東許第20010号

原子燃料工業株式会社

原子燃料工業株式会社東海事業所の核燃料物質の加工の事業  
に係る保安規定変更認可申請書の一部補正について

核燃料物質の加工の事業に係る保安規定の変更の一部補正

別図2 保全区域及び管理区域図

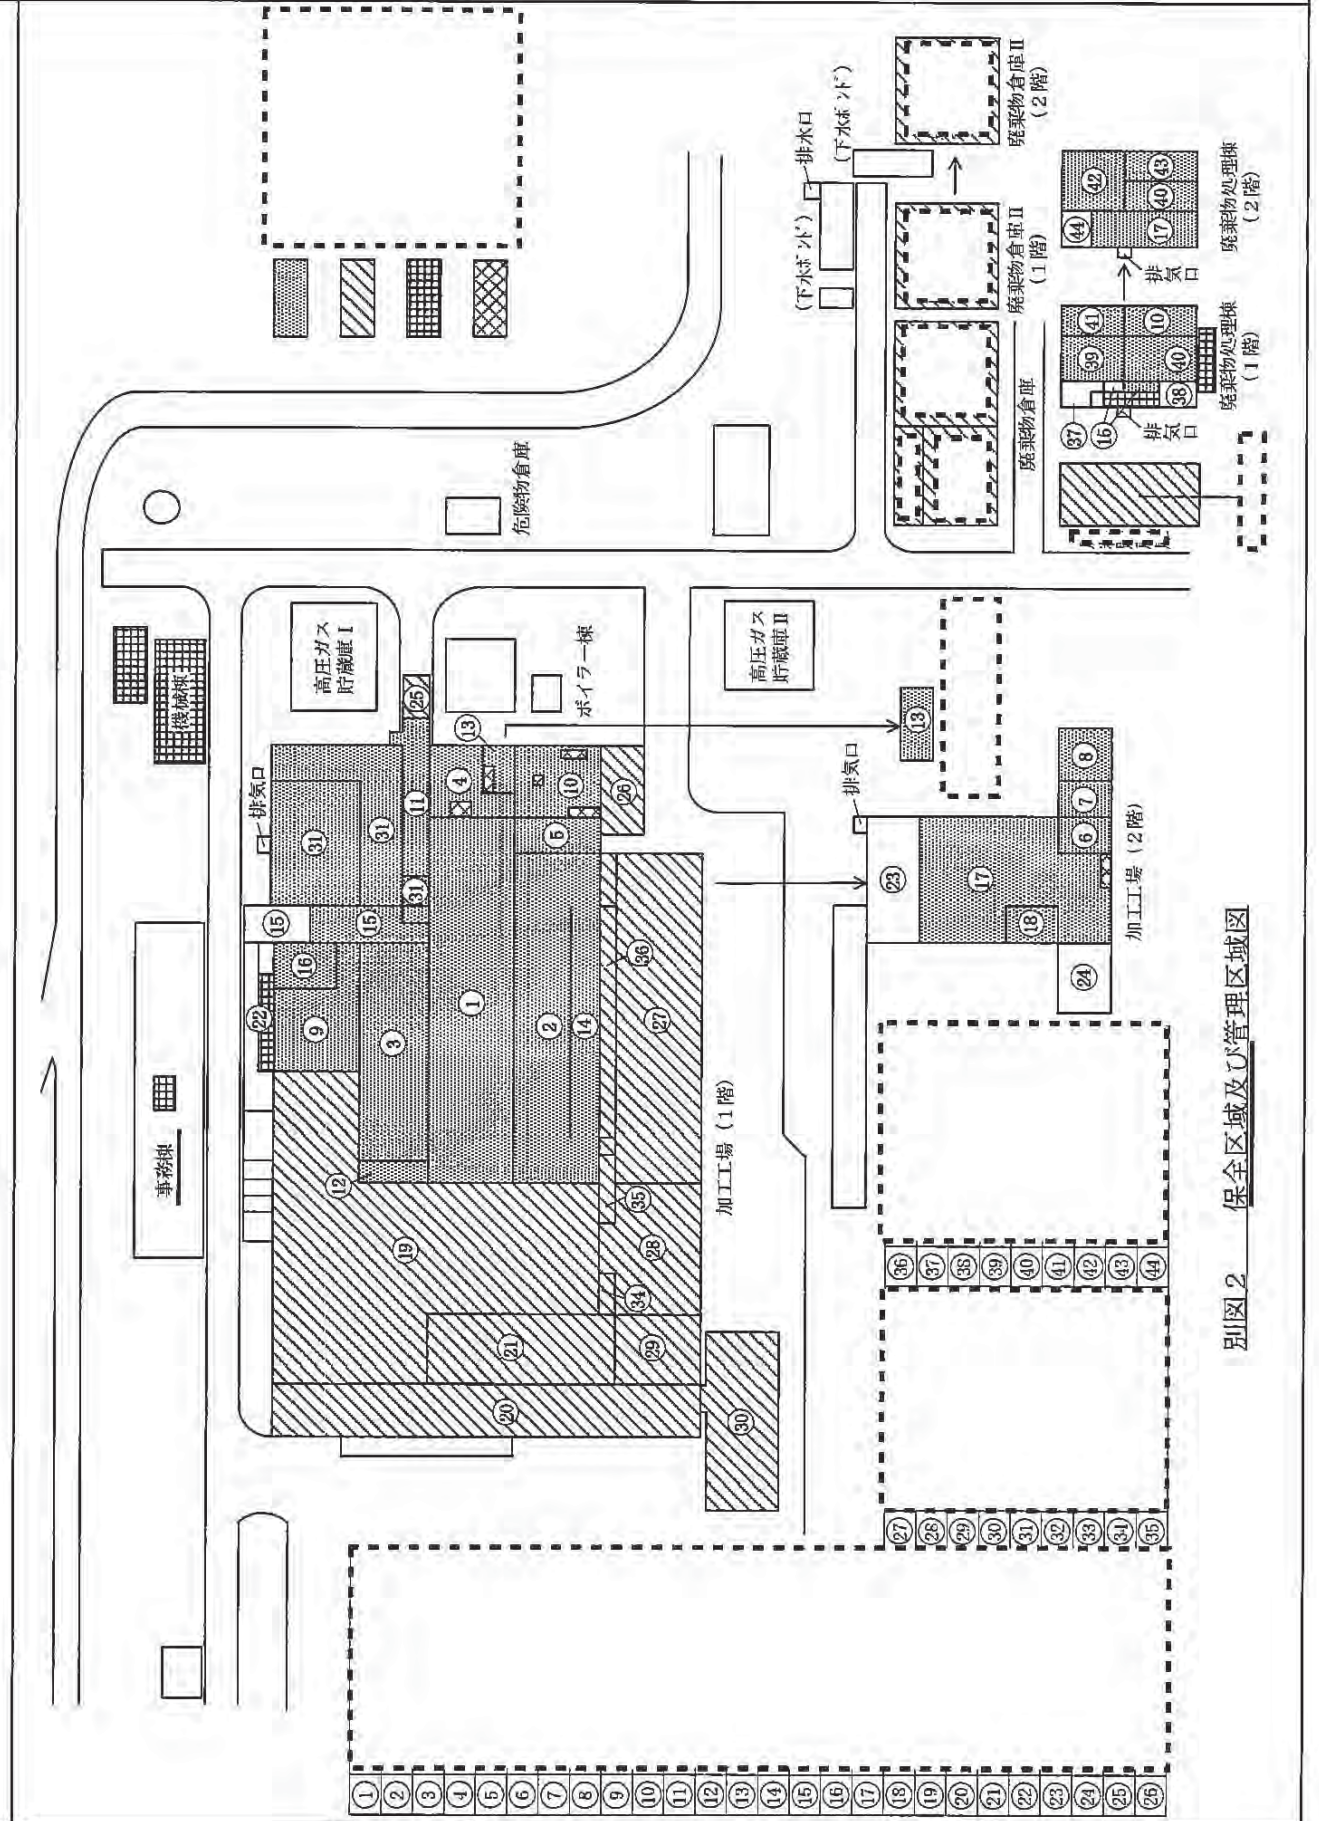
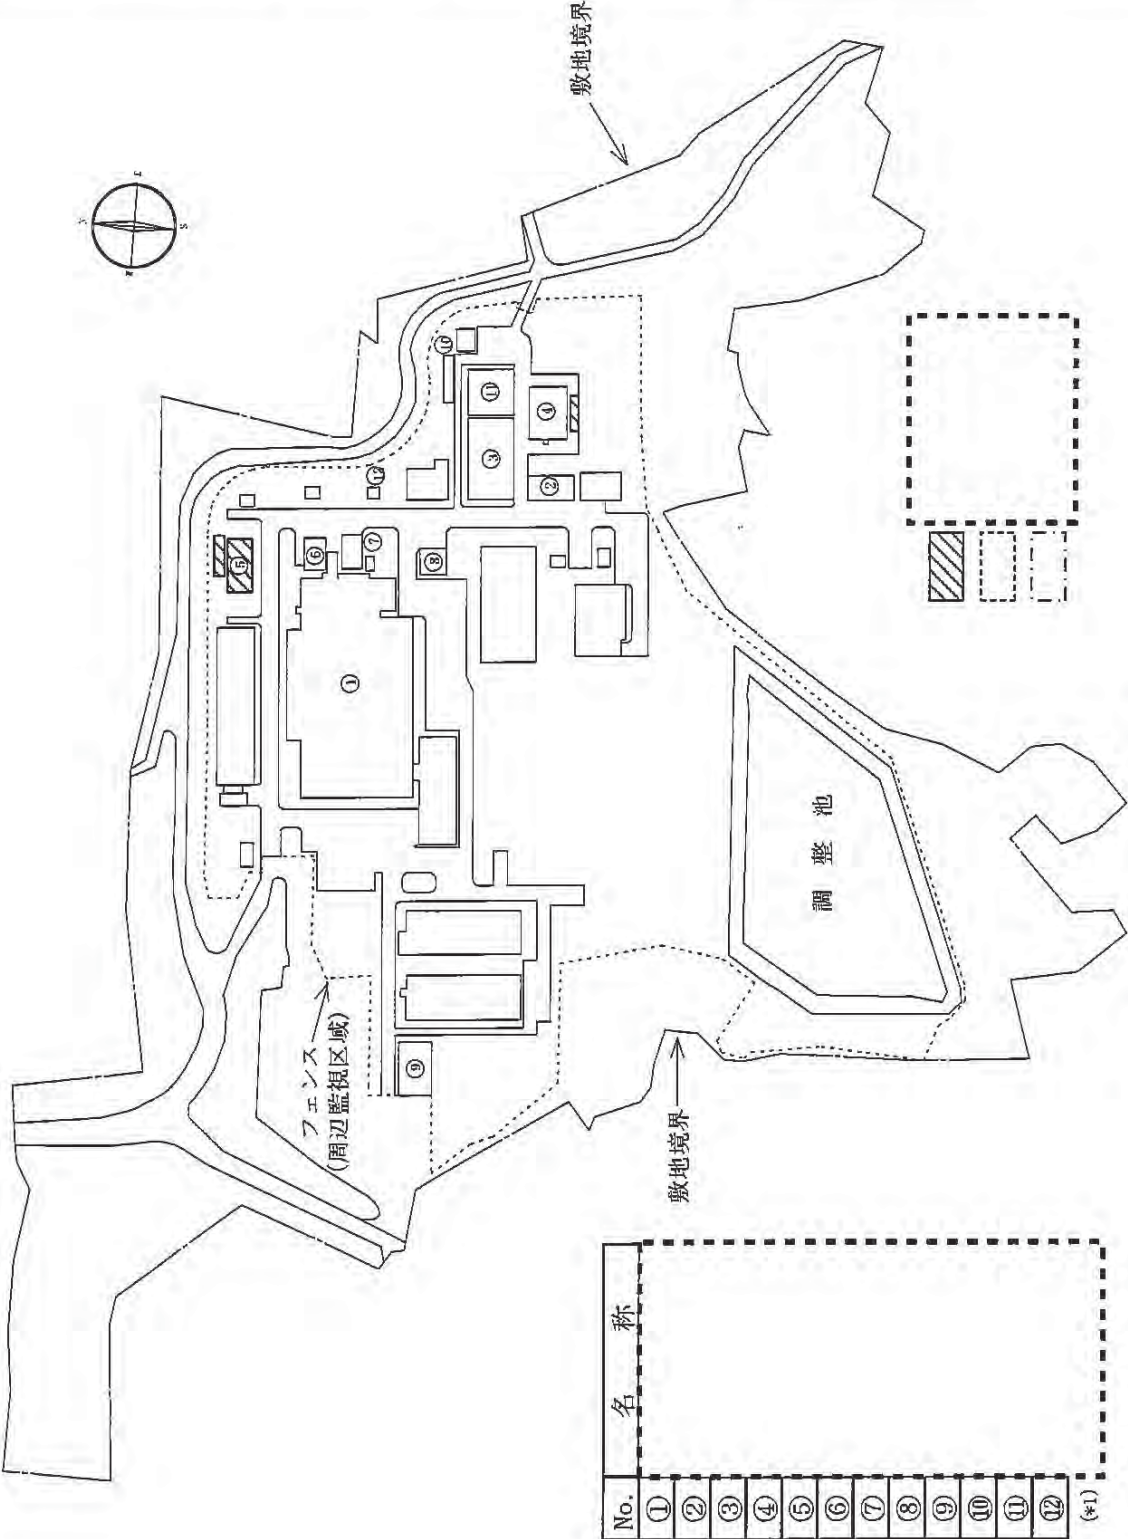
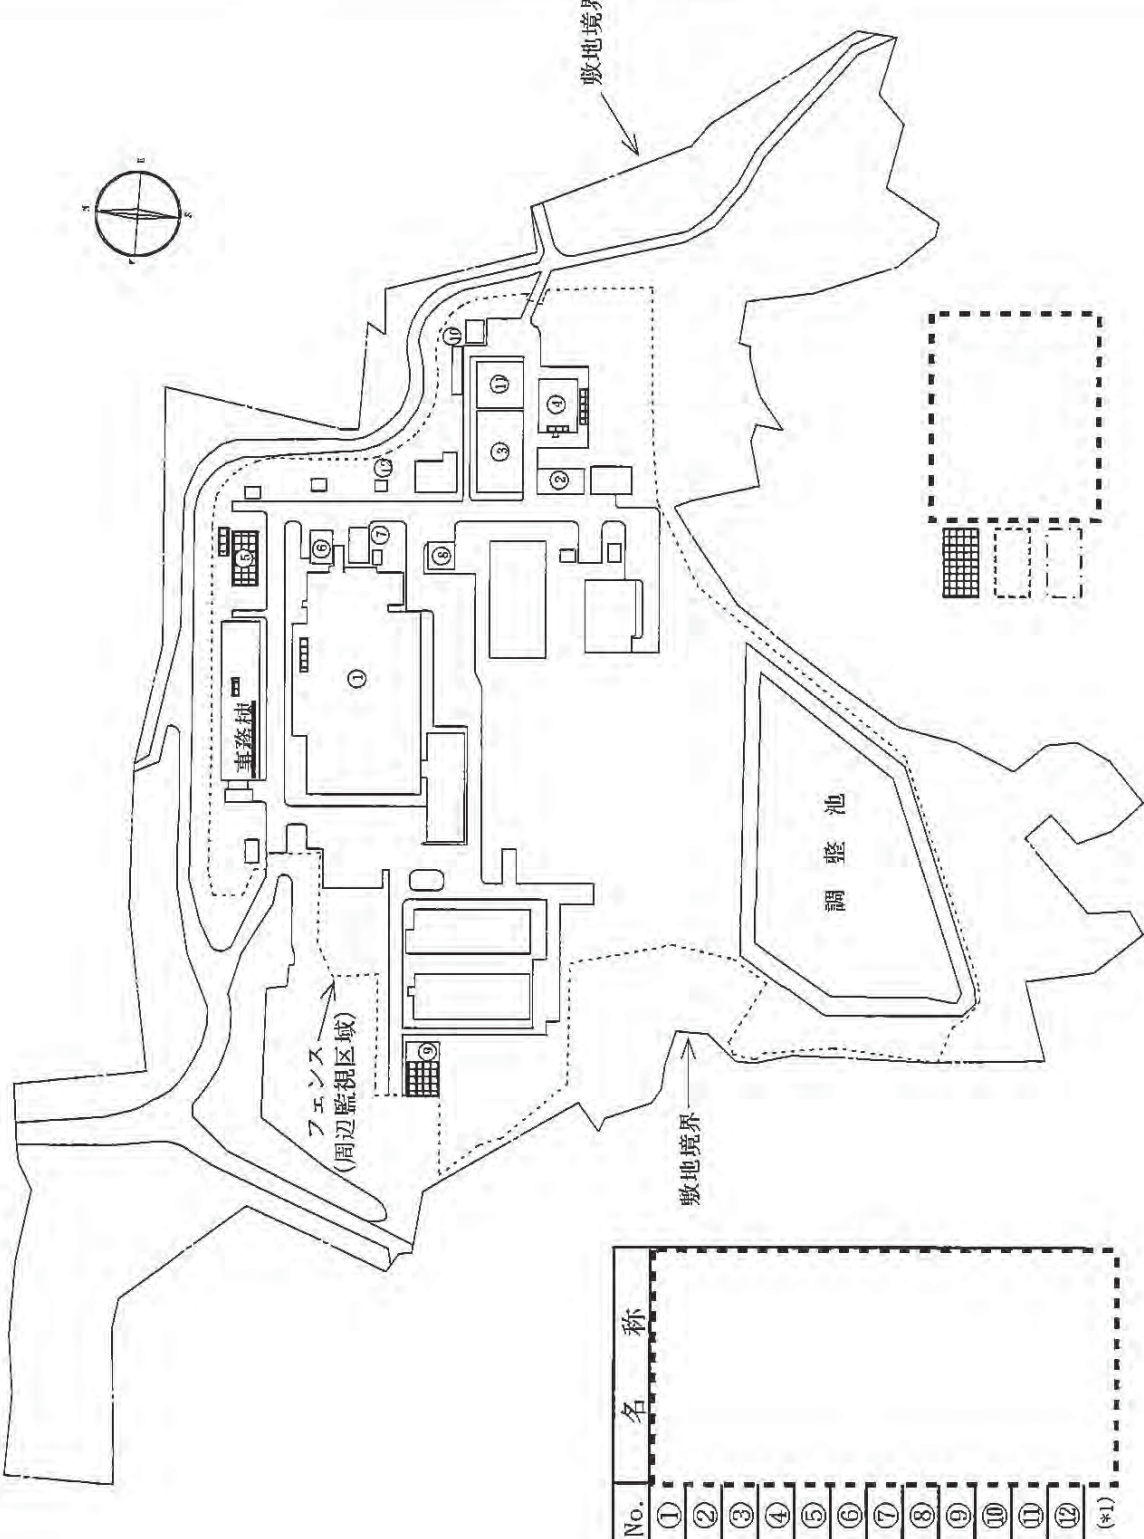
該当箇所	補正前 (令和2年9月18日付け申請)	補正後																																																				
<p>新旧対照表 162 ページ</p> <p>(記載の適正化：保全区域の明確化。)</p>	 <p>敷地境界</p> <p>調整池</p> <p>フェンス (周辺監視区域)</p> <p>敷地境界</p> <table border="1" data-bbox="1083 1438 1558 1711"> <thead> <tr> <th>No.</th> <th>名称</th> </tr> </thead> <tbody> <tr><td>①</td><td></td></tr> <tr><td>②</td><td></td></tr> <tr><td>③</td><td></td></tr> <tr><td>④</td><td></td></tr> <tr><td>⑤</td><td></td></tr> <tr><td>⑥</td><td></td></tr> <tr><td>⑦</td><td></td></tr> <tr><td>⑧</td><td></td></tr> <tr><td>⑨</td><td></td></tr> <tr><td>⑩</td><td></td></tr> <tr><td>⑪</td><td></td></tr> <tr><td>⑫</td><td></td></tr> </tbody> </table> <p>(*)</p>	No.	名称	①		②		③		④		⑤		⑥		⑦		⑧		⑨		⑩		⑪		⑫		 <p>敷地境界</p> <p>調整池</p> <p>フェンス (周辺監視区域)</p> <p>事務棟</p> <p>敷地境界</p> <table border="1" data-bbox="2240 1438 2715 1711"> <thead> <tr> <th>No.</th> <th>名称</th> </tr> </thead> <tbody> <tr><td>①</td><td></td></tr> <tr><td>②</td><td></td></tr> <tr><td>③</td><td></td></tr> <tr><td>④</td><td></td></tr> <tr><td>⑤</td><td></td></tr> <tr><td>⑥</td><td></td></tr> <tr><td>⑦</td><td></td></tr> <tr><td>⑧</td><td></td></tr> <tr><td>⑨</td><td></td></tr> <tr><td>⑩</td><td></td></tr> <tr><td>⑪</td><td></td></tr> <tr><td>⑫</td><td></td></tr> </tbody> </table> <p>(*)</p>	No.	名称	①		②		③		④		⑤		⑥		⑦		⑧		⑨		⑩		⑪		⑫
